委員および一般からのご意見

①委員からの流域委員会の審議に関する意見、指摘 (2004/8/21～2004/9/22)

図-1 重要断層説明図(川上ダム近傍)

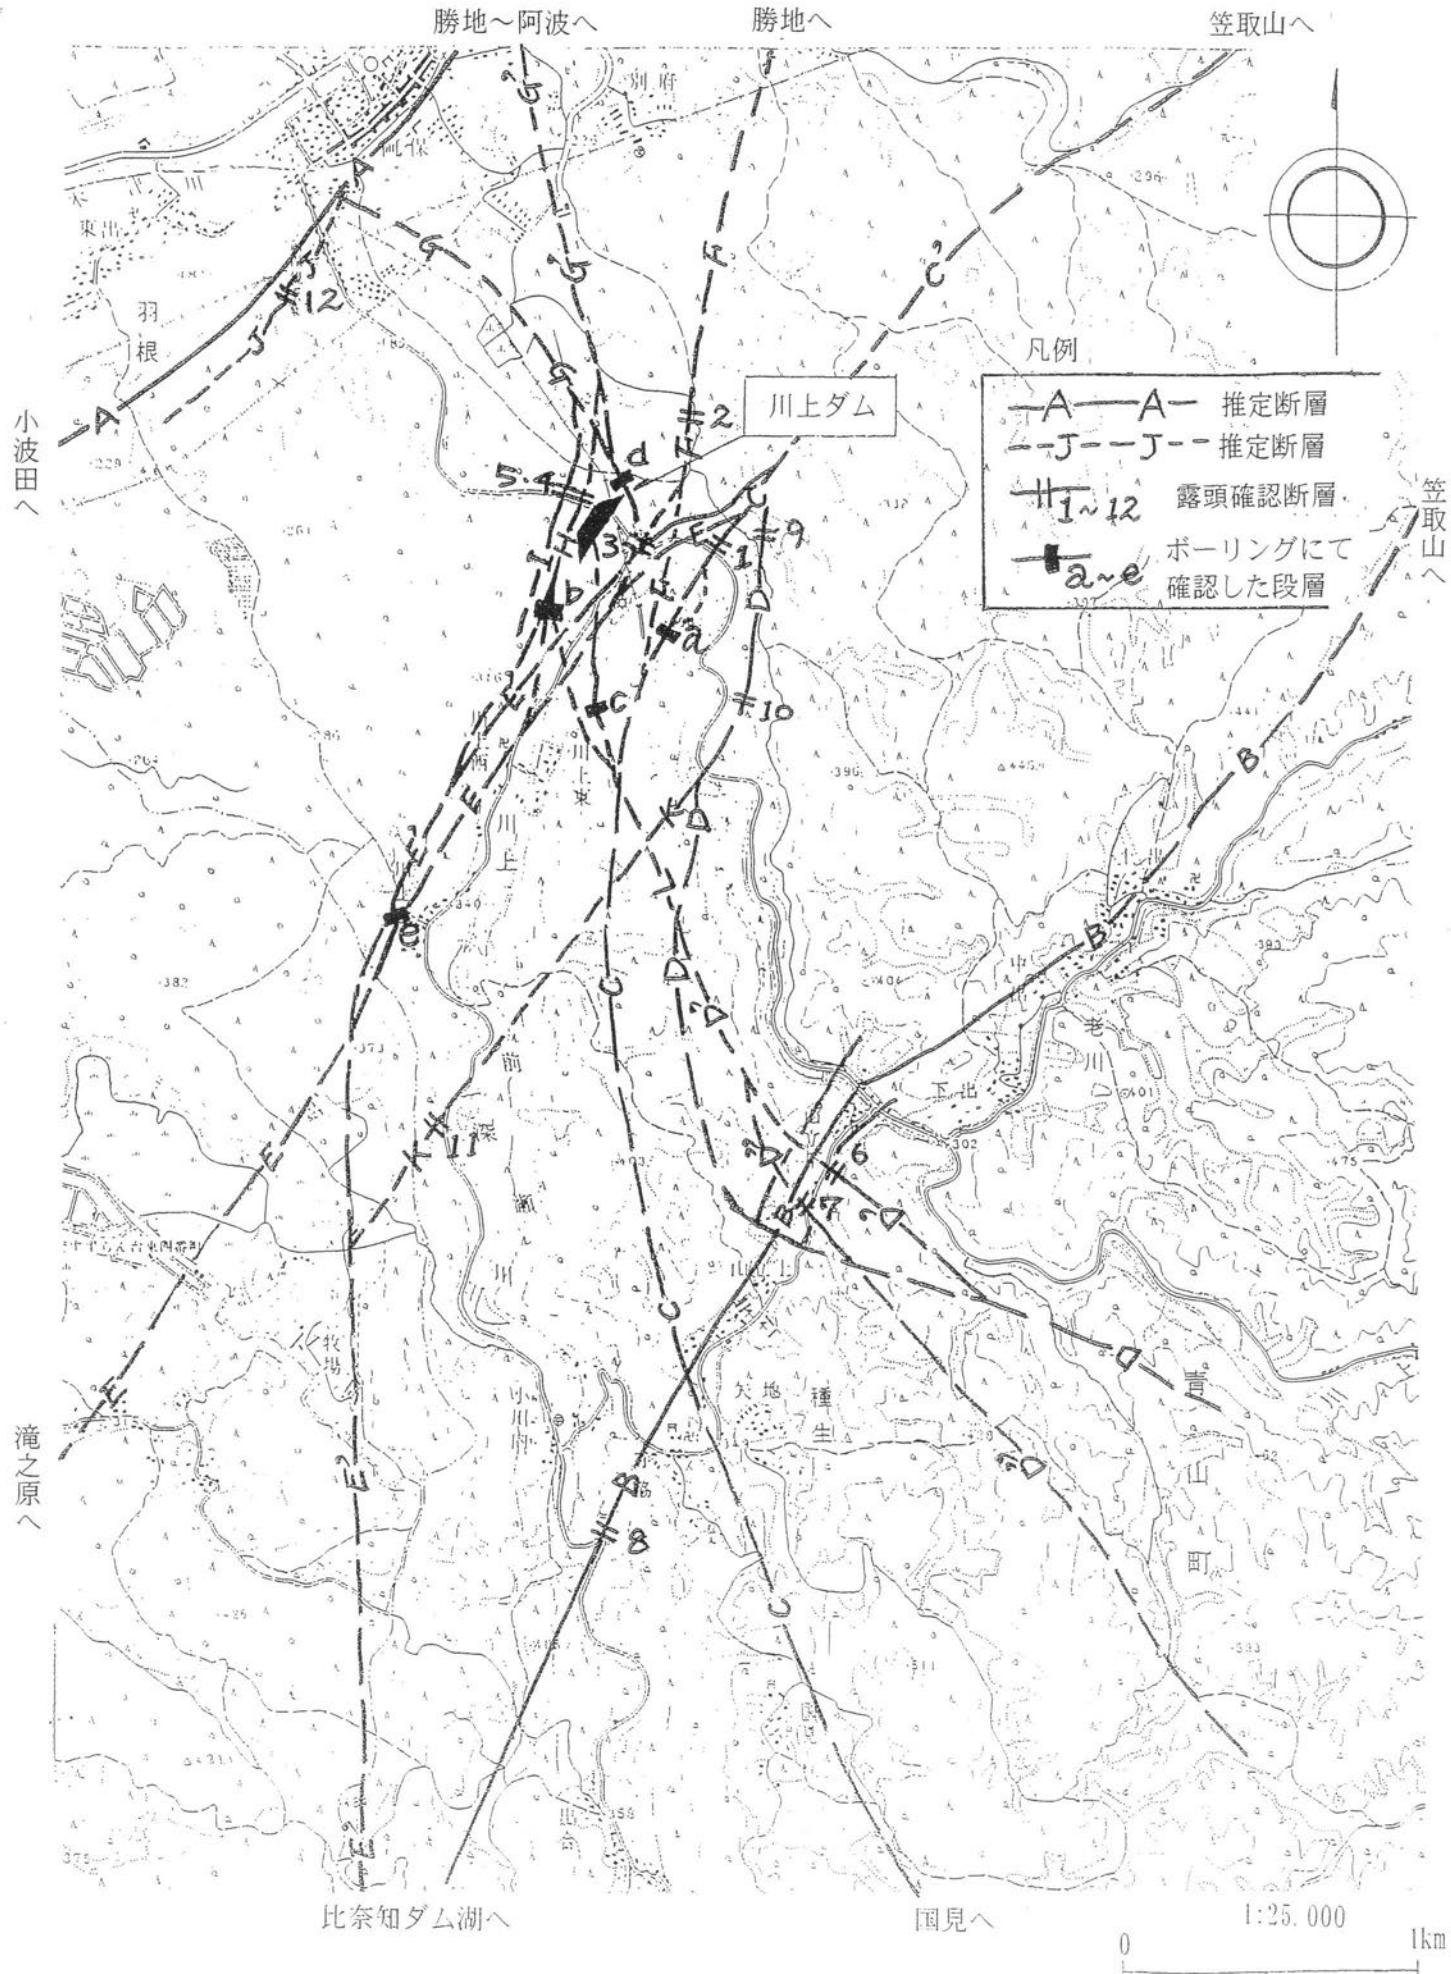
図-1(486-5頁)に重要な断層の走向推定線を書き込んでいる。そのうち、断層A-Aは小波田断層の延長部と思われる。これは付け替えられた旧青山川沿いに大村神社横の宮の渕井堰を北々東に抜け、勝地へ向うものである。(fr=300m)

岩倉地点の水位流量曲線図

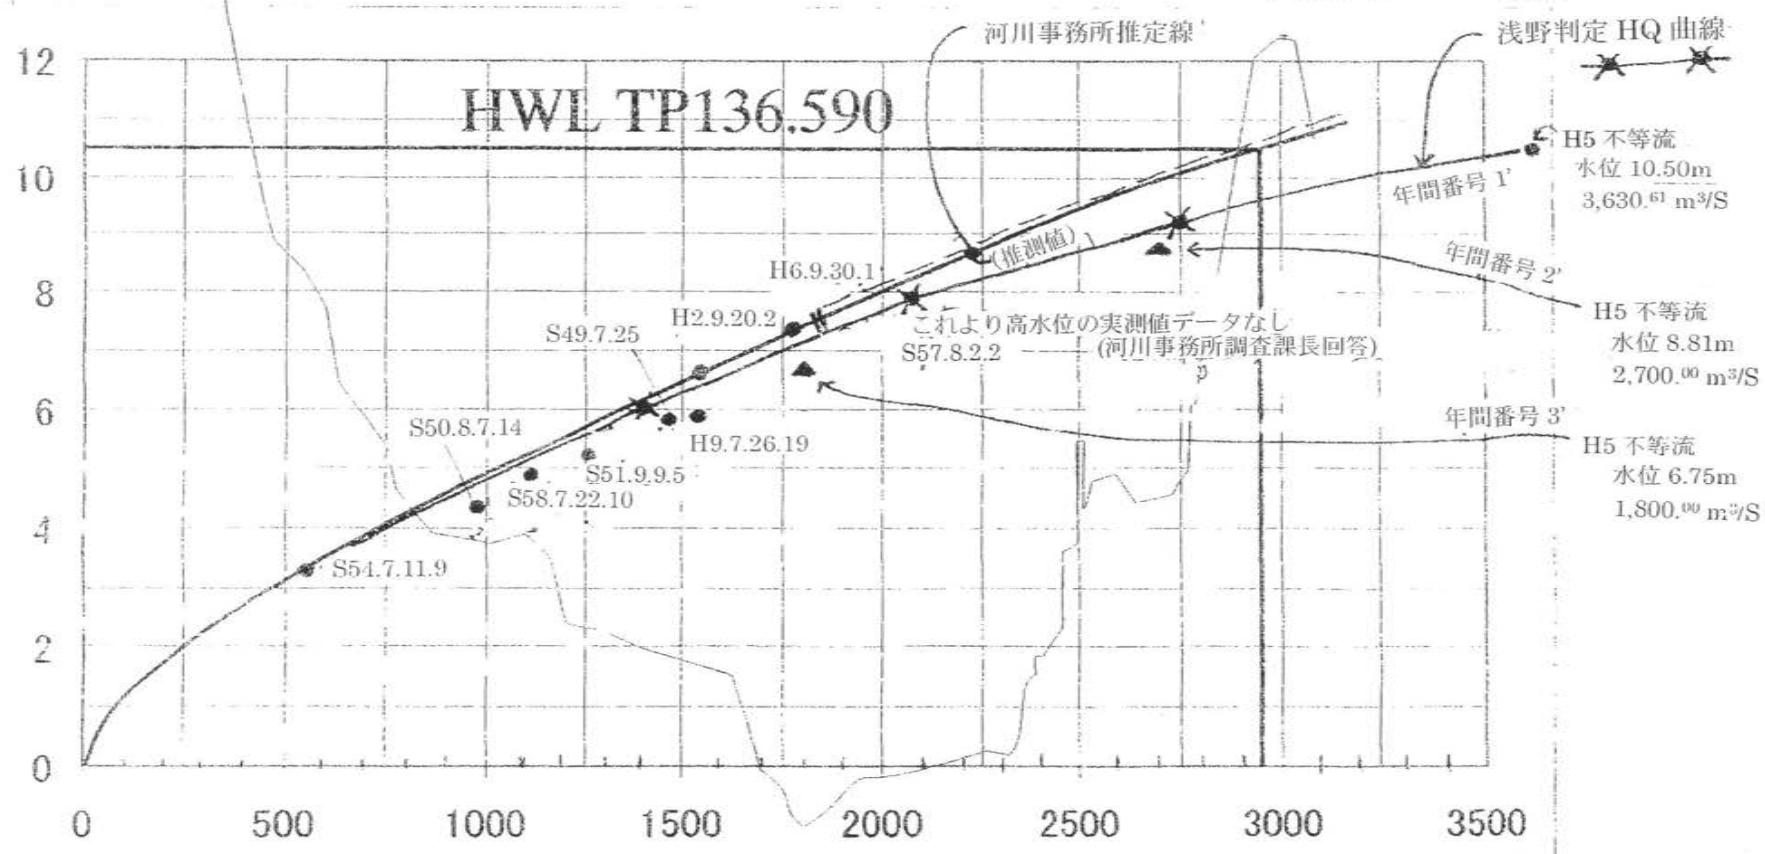
同地点の「水位流量曲線図」（HQ 曲線図）平成 15 年度作成成分を見ると、水位 5.0m 以上を平成 6 年と 9 年が記入されているだけで、平成 6 年の 26 番、27 番が 7.43m、7.38m の最高水位でそれ以上の実績値はなく、後は 10.50m まで推定とし、計画高水位（10.50m）で $2,940 \text{ m}^3/\text{s}$ の流量としている。よくも、これほど歪められるものである。観測流量表を全て点検し、筆者なりに記入漏れも入れて「水位流量曲線図」を手入れすると、No.6 図のよう

になる。又、平成5年作成の観測流量表で、不等流として計算された流量が、各々、水位 $10.50m=3,630.61\text{ m}^3/\text{s}$ 、 $8.81m=2,700.00\text{ m}^3/\text{s}$ 、 $6.75m=1,800.00\text{ m}^3/\text{s}$ と記されている。No.7表として掲示する。河川事務所はあくまでも、昭和28年9月25日当時の疎通量にコダワルつもりなのか、無理は通らないものである。上記の資料などから判断すると、住民対話集会への「岩倉地点の水位流量曲線図」は、明らかに“嘘”となる。

No. 15 図 洪水調節図(川上ダム地点)

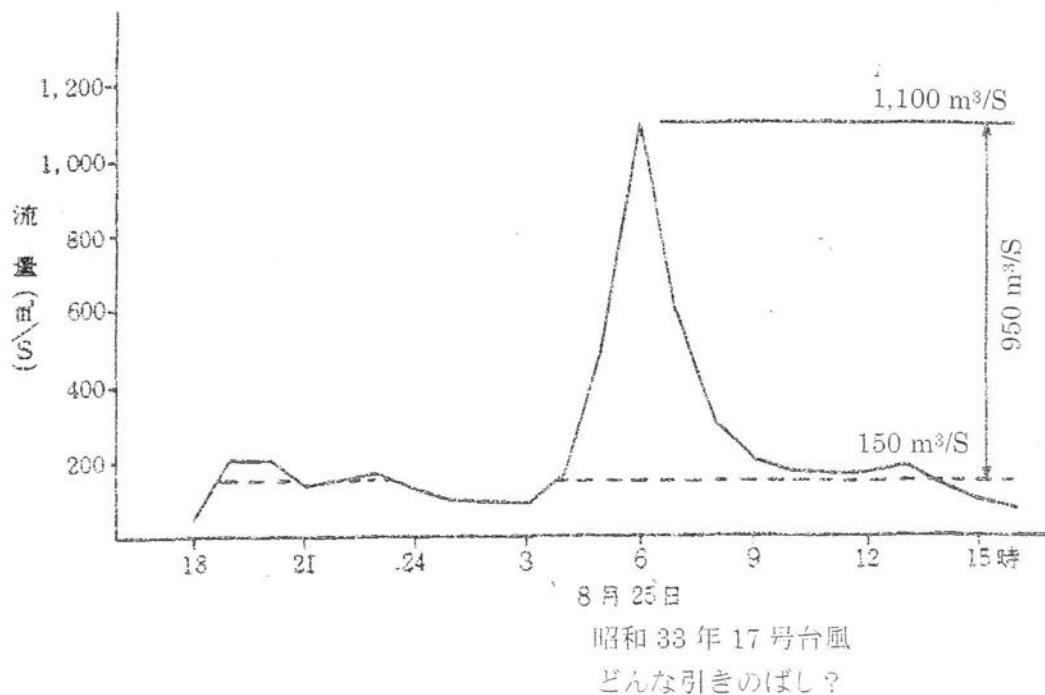
No.15 図一洪水調節図は、見事に実しやかに基本高水ハイドログラフを描いている。この流出量 $1,100 \text{ m}^3/\text{s}$ を逆算してみると、この流域全体で平均降雨強度が 105 mm/h であった事になる。勿論、これには引き延し率が載っているが、それを 1.4 倍だとしても、元の平均降雨強度が 75 mm/h となる。昭和 36 年豪雨(1028 洪水)時、流域平均雨量で 1 時間だけ 40 mm/h を越えたのが最大で、その他ではないと聞いている。これも平均降雨強度としては、35~

37mm/h 位と思われる。しかも、このハイドログラフは、昭和 33 年 17 号台風時ハイドログラフを元に引き延ばしたものらしいが、無茶苦茶なやり方である。
